Amphibienschutzanlage (ASA)

Probleme bei der Bauausführung

Stellungnahme zum Ortstermin;

Amphibienleiteinrichtung L 381 Korschenbroich (Rhein-Kreis Neuss)

Unterlage / Blatt-Nr.: 10 / GP 1
Grundrissplan

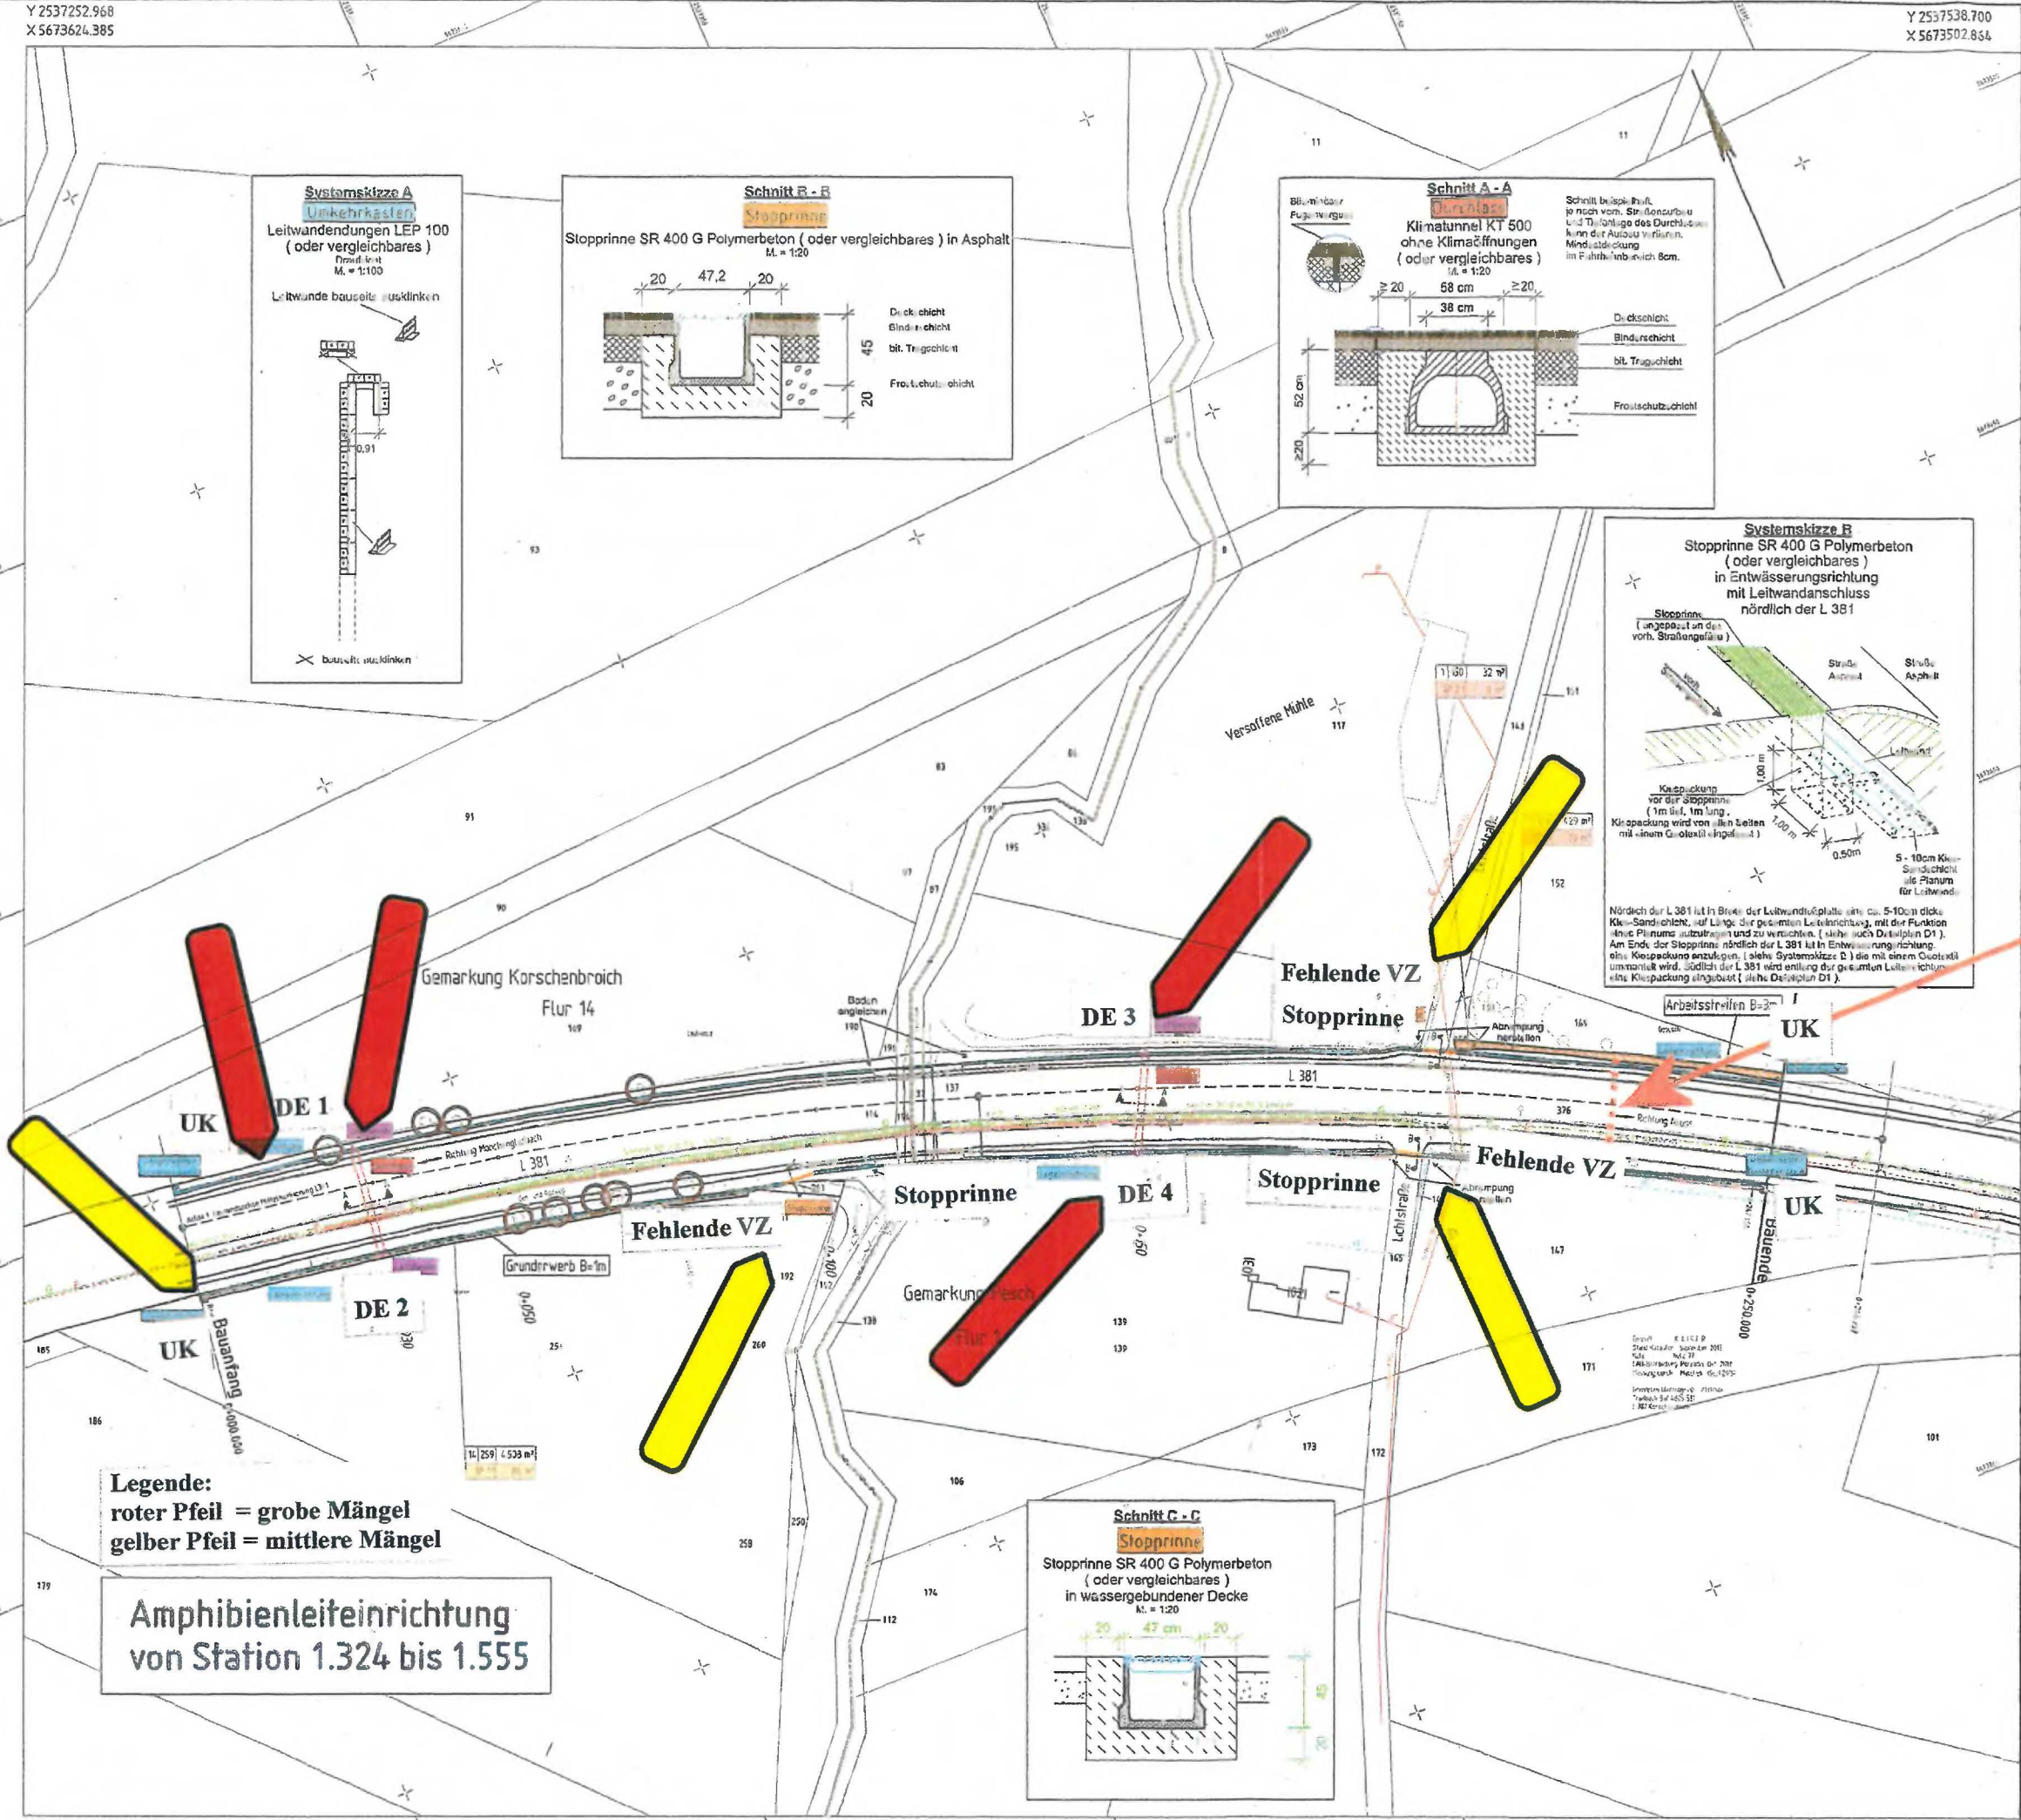
Der Ausführungsentwurf - Anhang 3 – (Straßen NRW) kennzeichnet die Standorte der Mängel.

Forderung BUND-Kreisgruppe:
hier ist eine zusätzliche
Straßenquerung
erforderlich!

Legende:
roter Pfeil = grobe Mängel
gelber Pfeil = mittlere Mängel

amphibiengerechte Wegeanbindung (Prinzipskizze)

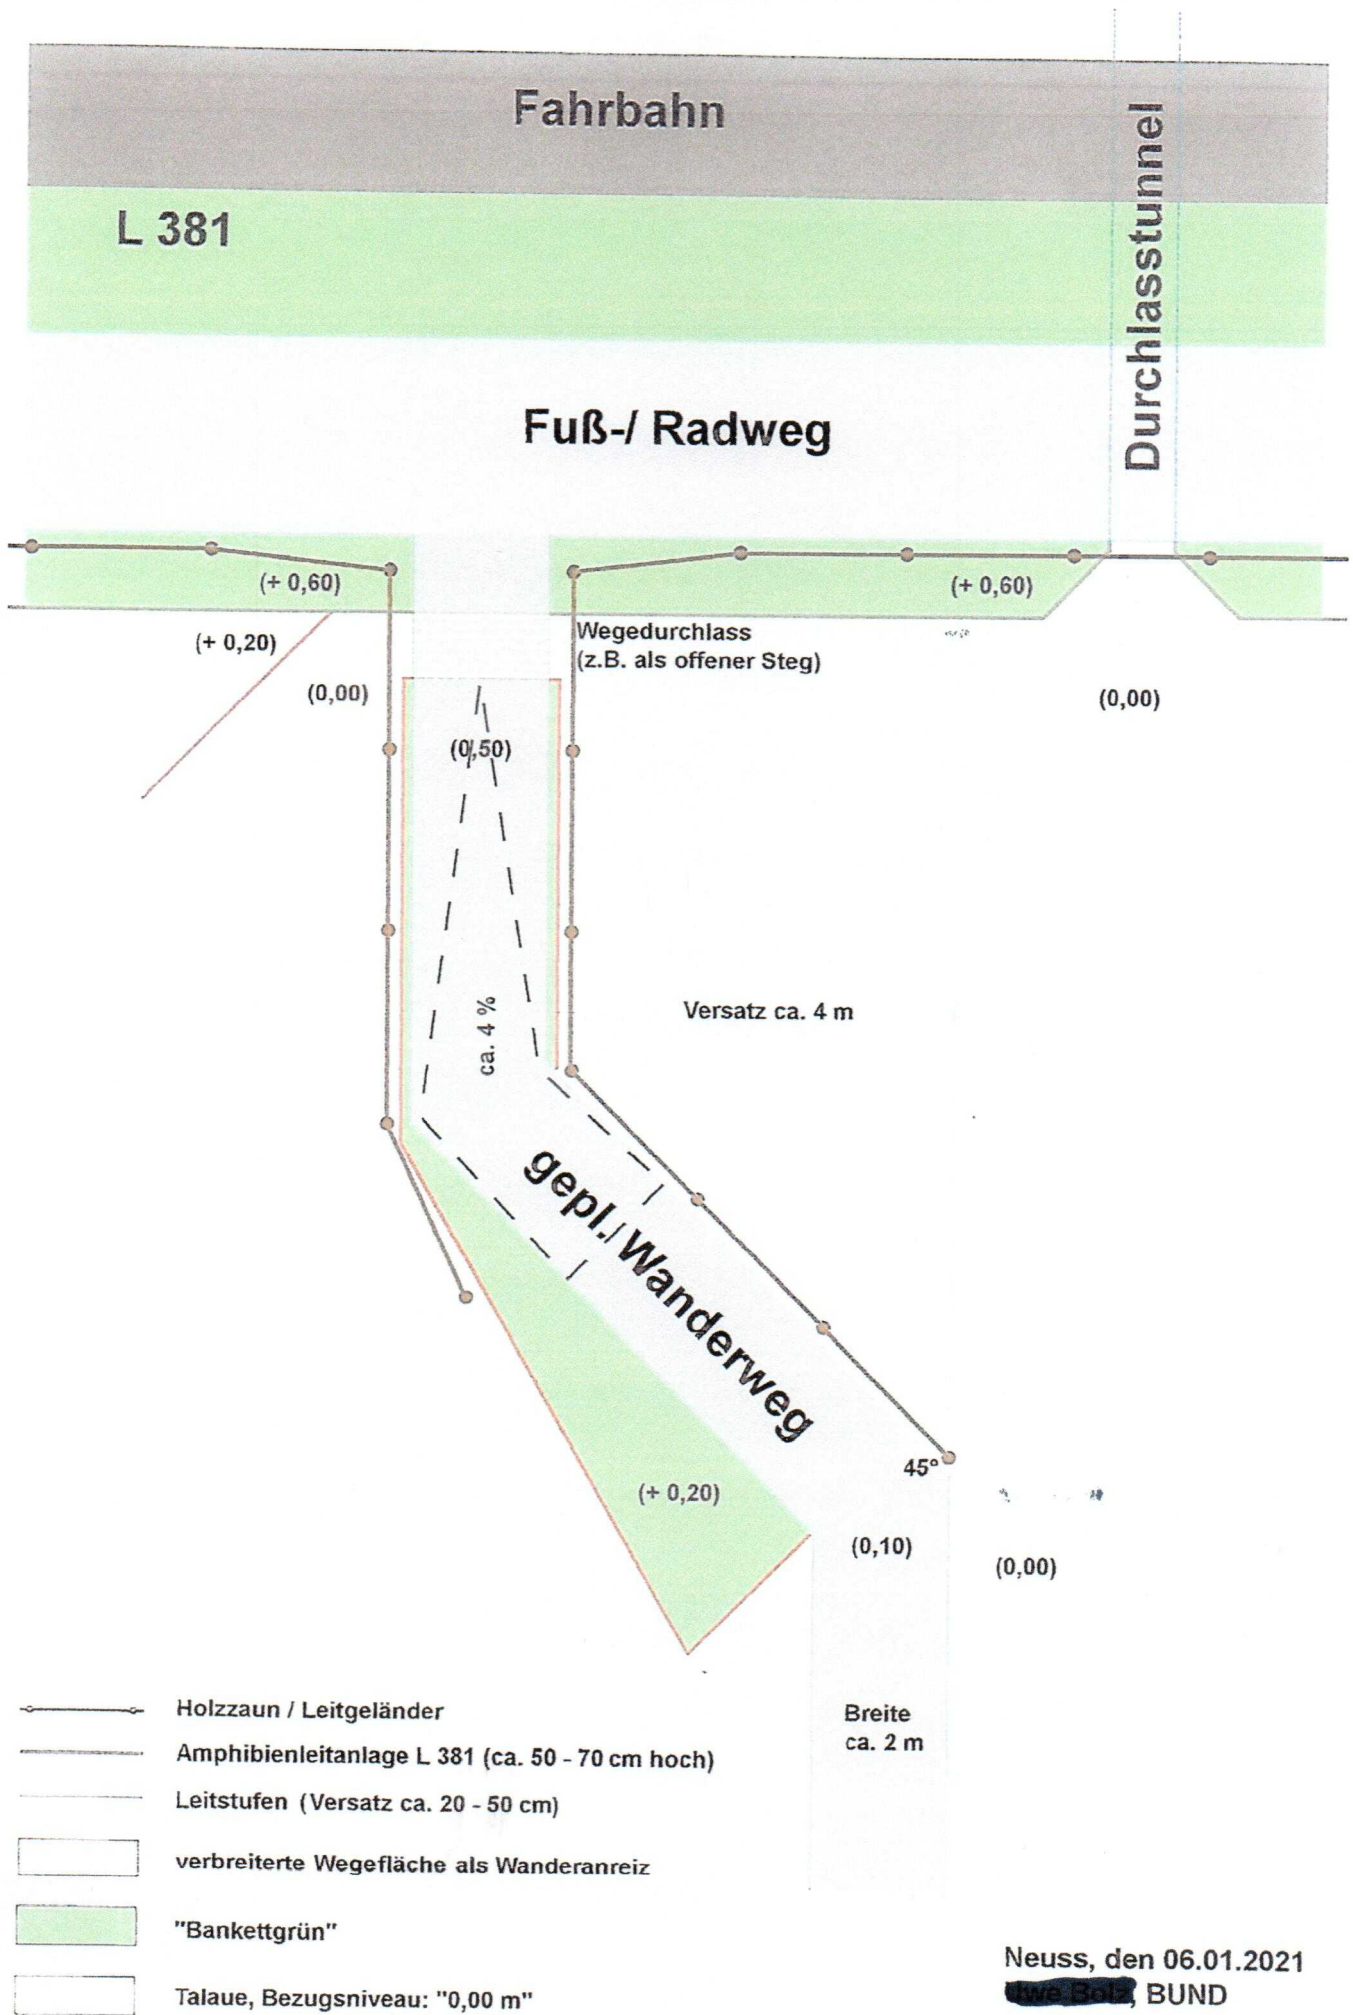
Darüber hinaus bitten wir zu prüfen, ob ihrerseits eine Förderung für folgendes Pilotprojekt möglich ist. Es handelt sich hier um eine amphibiengerechte Wegeanbindung (s. Anhang).

Mit einem Wegeversatz, wie in der Skizze dargestellt, müsste ein weitestmögliches "Auskämmen" der wandernden Amphibien unter gleichzeitiger "Benutzerfreundlichkeit" des Weges möglich sein (keine unfallträchtige Stopprinne, Stufe oder ähnliches).

Dem Entwurfskonzept eines **Wegeversatzes** liegt folgende, mehrfach beschriebene Beobachtung wandernder Amphibien zu Grunde: Diese laufen nach einer Ablenkung von ihrer Wanderrichtung durch ein Hinderniss tendenziell **parallel** zur Wanderrichtung (vor Erreichen des Hindernisses) weiter und kehren nicht gleichsam zur alten Lauflinie zurück.

Wie in der Skizze dargestellt, sollte die Wegeanbindung in der Nähe eines der vorgesehenen Straßendurchlässe liegen, sodass (spätestens) nach einer "Eingewöhnungsphase" die Amphibien durch die nahe Durchlassöffnung "vom Weg weg gelockt" werden.

DE 2 in Richtung DE 1

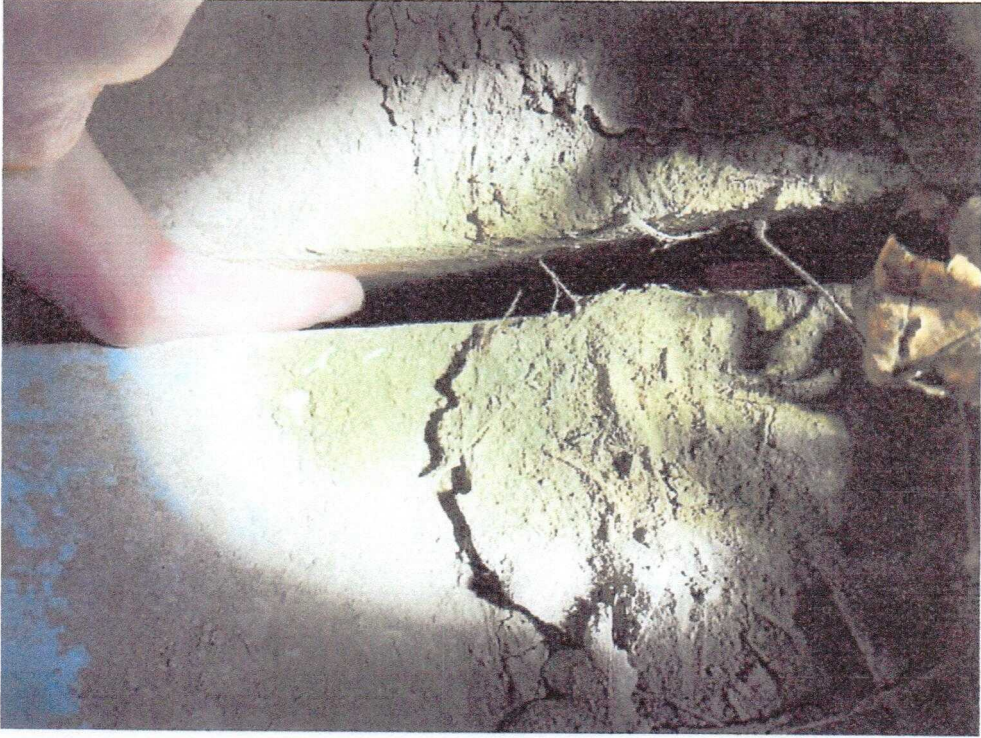
Die Untersuchung der beiden Amphibientunnel (DE 3 bis DE 4 und DE 2 bis DE 1) mit einer Länge von jeweils 14 m und einem Querschnitt von 1 m x 0,75 m wurde am 04.03.2023 durchgeführt.

Stopprinne Eingangsbereich Wanderweg Trietbach

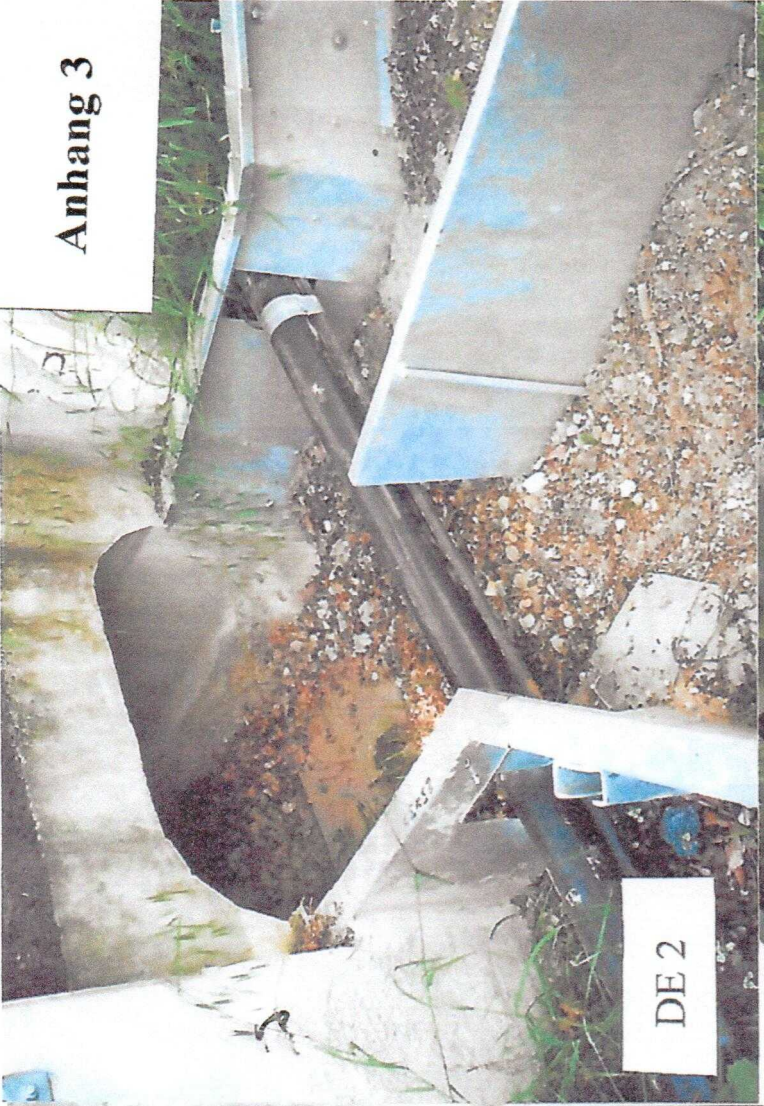
- Die Aufnahmen zeigen deutlich den Widerspruch zum Merkblatt und damit die Unwirksamkeit. Als Hilfe die Vorgabe der MAQ (Anhang 4).
- Eine planungsrechtliche Zulassung seitens der Unteren Naturschutzbehörde lt. § 17 BNatSchG ist nur möglich, wenn der Stand der Technik eingehalten wird. Die inhaltlichen Anforderungen fehlen und damit ist der angestrebte Erfolg nicht gewährleistet.

**DE 4
schlechte Versickerung
Tage lang**

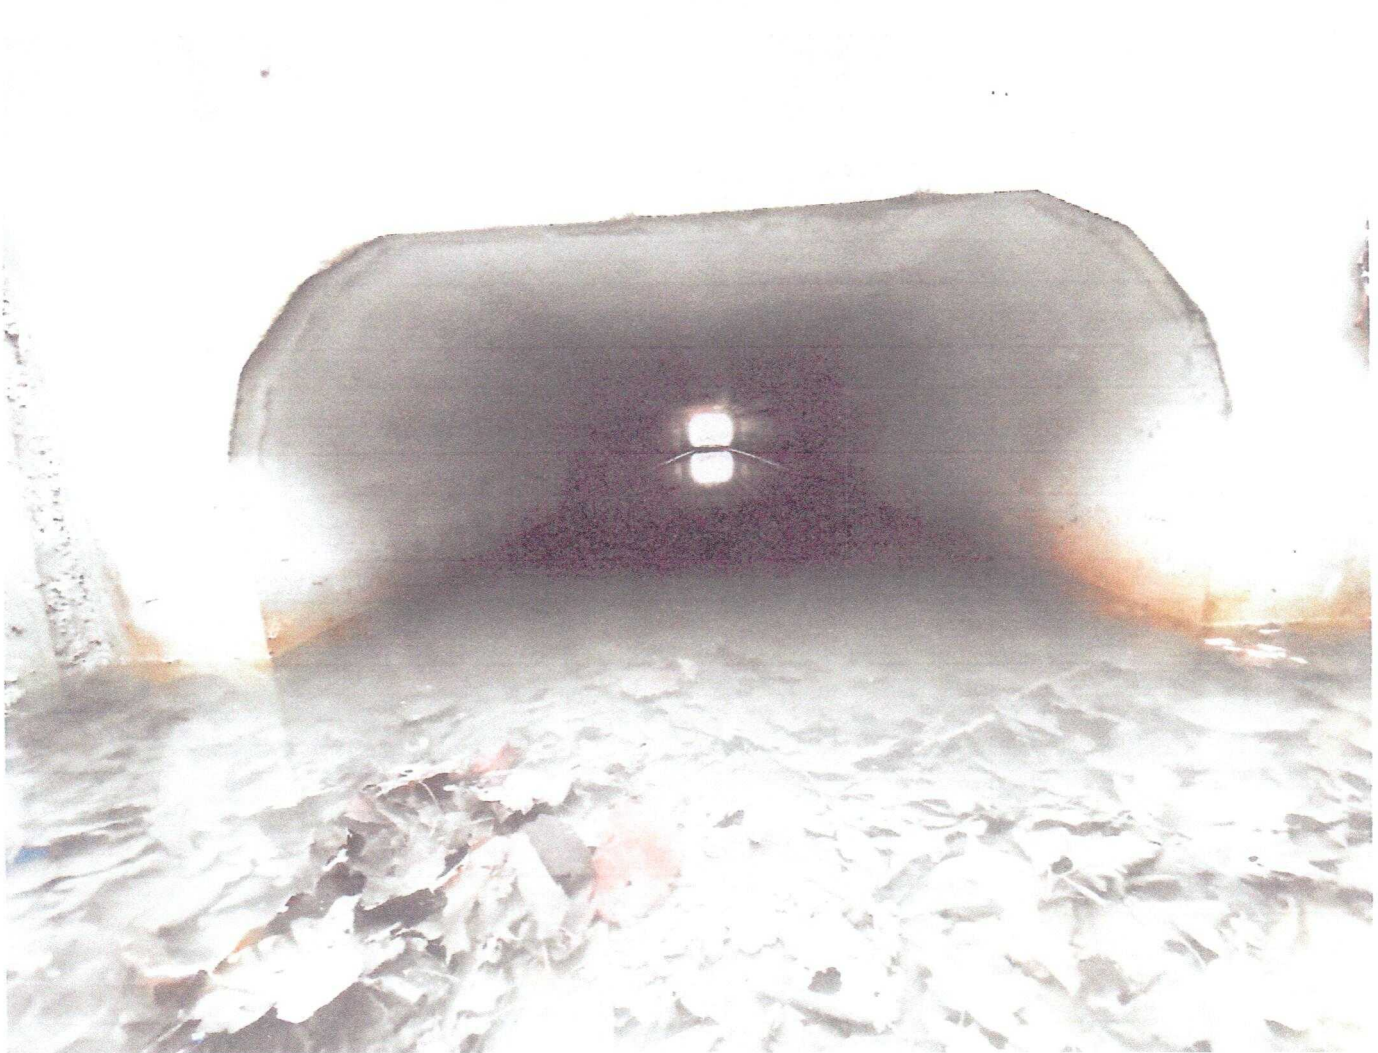
Amphibientunnel L361 ist nicht nutzbar

Amphibientunnel L361 ist nicht nutzbar
